次頁以降に示す3件の補正書（2023年8月31日提出）の誤記を確認したので、本日提出する審査資料では、正しく修正したものとしている。

図1. 福島県南相馬市塚原海岸の柱状図, 試料採取位置 林崎(2022)⁽¹⁸⁹⁾

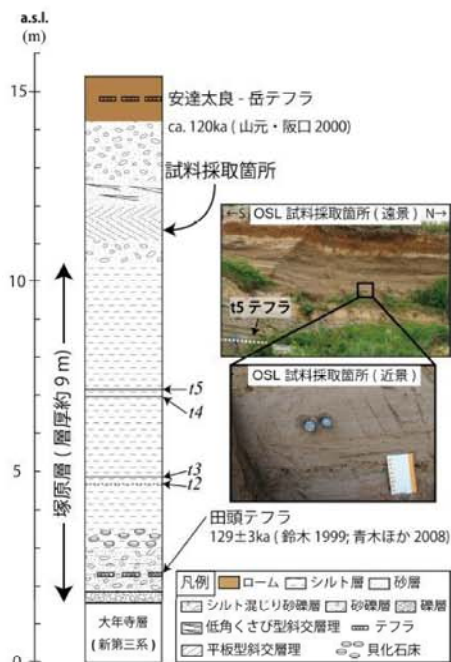
誤	正	誤りの理由
12万年前以前	12万年前以降	文献(林崎(2022))からの転記ミス。

- 林崎(2022)⁽¹⁸⁹⁾によれば、福島県南相馬市の塚原海岸において、年代が既知の安達太良-岳テフラと田頭テフラに挟まれた地層に対してOSL年代測定をpIR法のpIR₅₀IR₂₉₀法及びpIR₂₀₀IR₂₉₀法で実施した。
- pIR₅₀IR₂₉₀法で得られた未補正值が火山灰層序で予想される年代値よりも若く、フェーディングの影響を受けている一方で、pIR₂₀₀IR₂₉₀法で未補正の年代値は予想される年代値と一致した(Buylaert et al(2012)⁽¹⁹⁶⁾による、1~1.5%/decade程度の小さなg2days値は測定に起因するものでフェーディング補正は必要ないとする報告と整合的な結果である)。
- pIR₂₀₀IR₂₉₀法はフェーディングの影響を受けず、12万年前以前の年代測定法として有効であることが示されたと結論付けている(図1, 表1)。
